都市計画道路変更(案)
位置図・概要図

【変更理由】
 平和橋通線は、3・2・1号安賀多通線、3・3・1号国道10号線及び3・5・8号緑ヶ丘通線を東西に連絡する道路として、若葉通線は、3・2・1号安賀多通線と延岡市街地西部を東西に連絡する道路として都市計画決定された幹線街路である。
 今回、両路線に接続する3・2・1号安賀多通線(県決定)の計画変更に伴い、一部区域の変更及び延長の変更を行うものである。

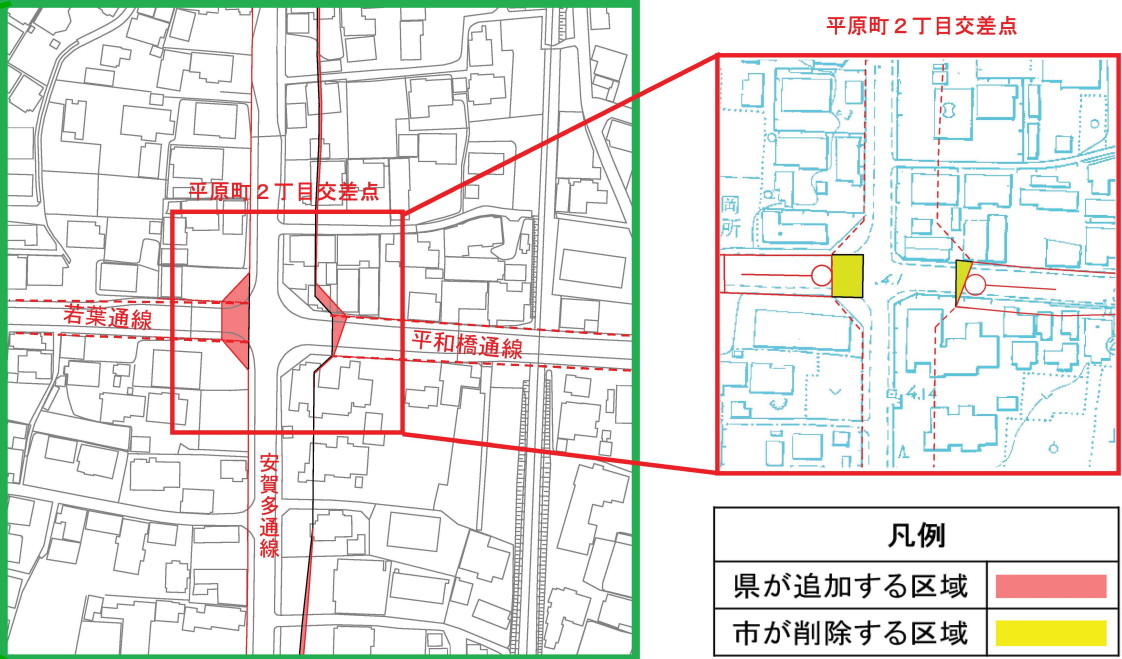
3・5・10号 若葉通線 L=約1,120m 2車線
 3・5・10号 若葉通線 L=約1,110m 2車線
 一部区域の変更 延長の変更

3・5・9号 平和橋通線 L=約620m 2車線
 3・5・9号 平和橋通線 L=約620m 2車線
 一部区域の変更
